DIAGNÒSTIC D'ACCESSIBILITAT

EDIFICI: COOR. DROGODEPENDÈNCIA

Ús **Serveis Socials**
Nº de Plantes **P. Baixa**
Adreça **Victor Pradera, 4**
Municipi **Palma**

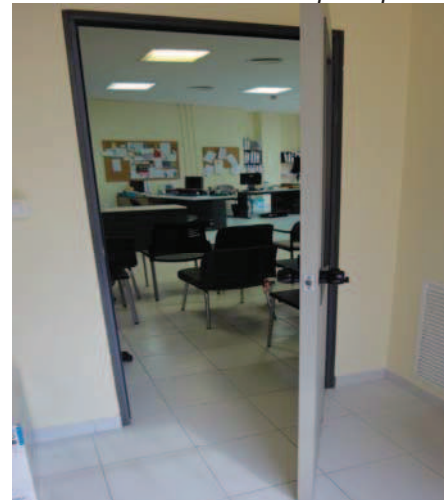
Hi ha una zona de despatxos que degut en els passadissos existents no permet unes dimensions de pas adequades.

Proposem llevar les parets que divideixen la zona de despatxos de la resta i proposem reubicar una de les portes d'un dels despatxos.

Despatx tipus accessible

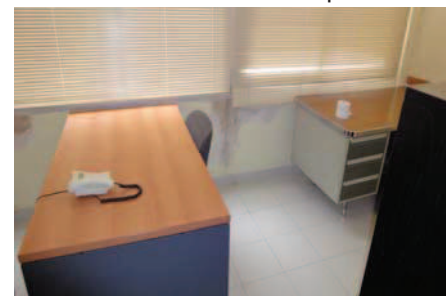
Dins els despatxos hi ha espai de gir suficient per moure-se amb comoditat. El problema és la distribució del mobiliari que hi ha actualment dins ells.

Recomanem redistribuir el mobiliari de dins els despatxos per poder facilitar el fer un cercle de 1,50m de diàmetre si fos necessari a dins.

Senyalització bany adaptat

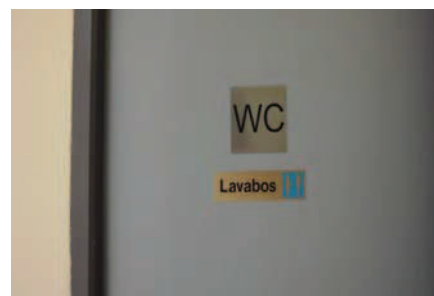
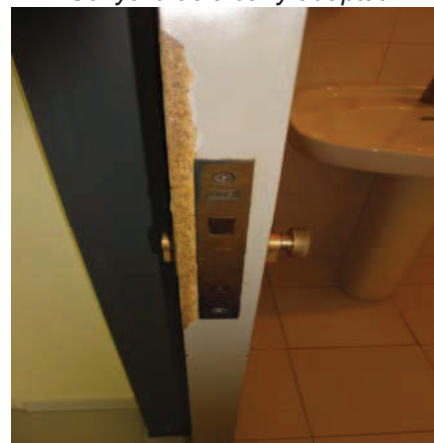
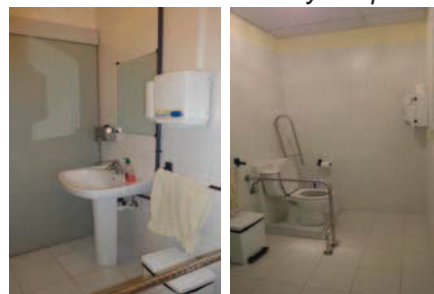
Existeix un nucli de serveis higiènics en un dels extrems de la planta. El nucli està format per una cabina no adaptada i per una amb barres auxiliars i dimensions més grans. Aquesta darrera no té les dimensions necessàries per considerar-la adaptada i no està senyalitzada amb el símbol internacional d'accessibilitat. La porta d'accés és corredera en aquesta permet una amplada de pas adequada, però el mecanisme d'obertura de la porta no és adequat.

A l'interior de la cabina no es pot inscriure un cercle de diàmetre de 1,50m, l'inodor té una barra auxiliar fixa a la zona de transferència i una abatible a la zona de la pared. Les barres no estan col·locades ni a la altura ni a la distància adequada. El rentamans té un peu inferior que pot dificultar el seu apropament frontal i el mirall està massa alt, 1,21m. No hi ha timbre per accionar en cas d'emergència.

Proposem l'adaptació de la cabina. S'hauran de fer obres per crear un espai més gros a dins i defora de la cabina per poder accedir i moure's amb comoditat i poder fer el cercle de 1,50m de diàmetre. Per això, caldrà moure els envans i per tant reubicar la porta i els mecanismes d'accionament i també canviar les peces sanitàries de a dins, per altres d'adaptades. Caldrà baixar el mirall de manera que el cantell inferior estigui a 0,90m d'alçada. Caldrà col·locar les barres auxiliars a l'inodor de manera adequada, és a dir, a una altura màxima de 0,70-0,75m i a una distància entre elles de 0,70m. S'haurà de llevar el peu d'abaix del rentamans per tal d'aconseguir un espai d'apropament frontal amb comoditat. També aquest bany inclourà un timbre que s'haurà de col·locar a una altura de 0,90m dins el 0,80m d'apropament a l'inodor per fer la transferència.

Caldrà col·locar al costat de la porta d'accés el símbol internacional d'accessibilitat per a identificar la cabina.

Es canviarà la porta del quartet de netetja per una de corredera.

Planta baixa existent

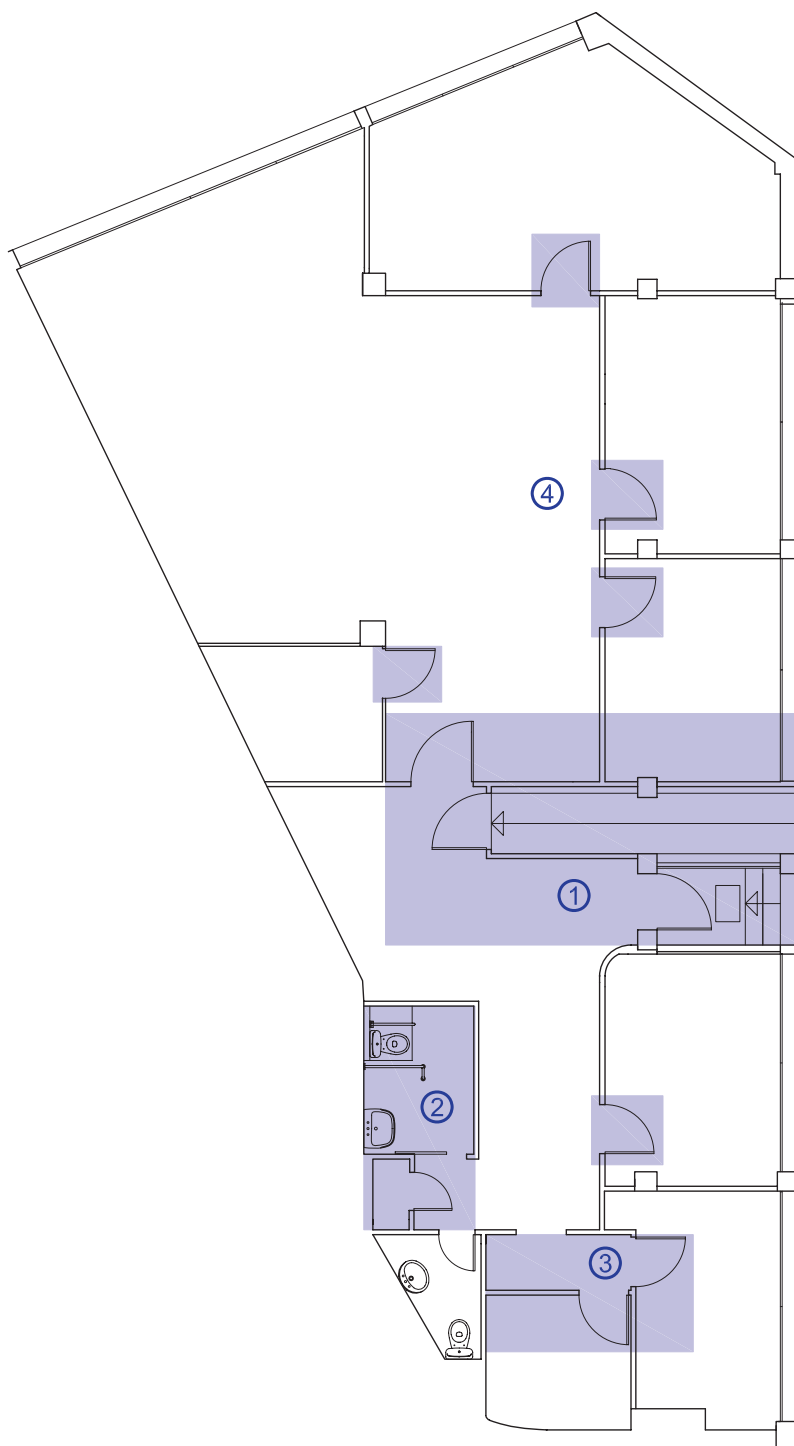
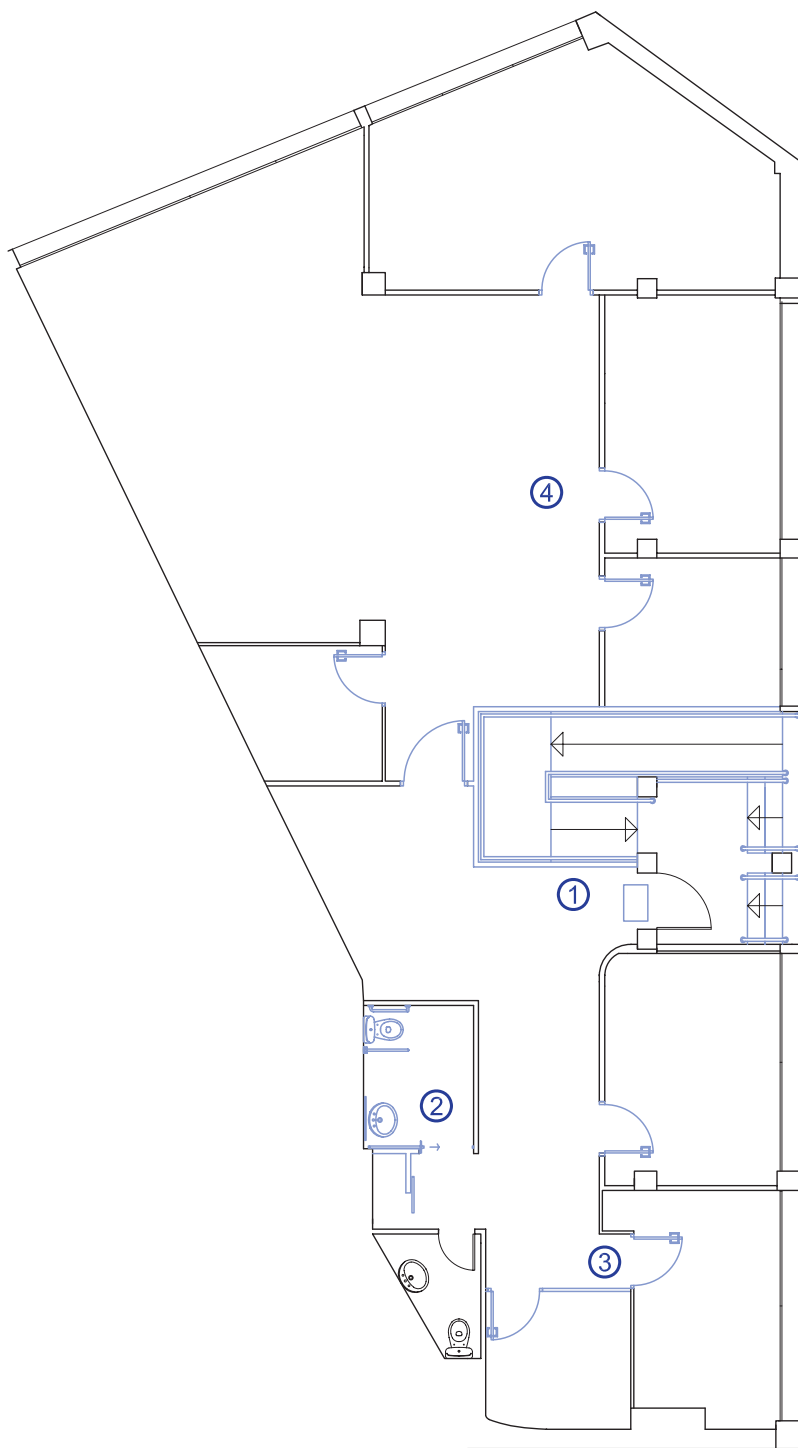
L'accés al recinte es realitza a través de tres graons. Els graons tenen bossell i no estan senyalitzats a nivell tàctil, ni visual i no tenen passamà.

La rampa té una pendent del 12% i una amplada de pas de 0,93m i no té passamà.

Proposem modificar tota l'entrada actual. Primer de tot refent la rampa existent, per què té una pendent important i no té cap replà per accedir a l'edifici amb comoditat. Enlloc de fer-se una rampa d'un tram la rampa serà de dos trams. Els canvis permetran un replà on es pugui inscriure una circumferència que permeti utilitzar l'entrada amb comoditat i fer ús d'una sola porta principal, per tant s'eliminarà la porta alternativa creada per a la rampa.

Es fan per tant dos trams d'escales i dos trams de rampa del 10% de pendent amb doble passamà a ambdós costats i s'hauran de llevar els envans existents. Per això s'haurà d'afagar part d'un dels despatxos contigus a l'entrada.
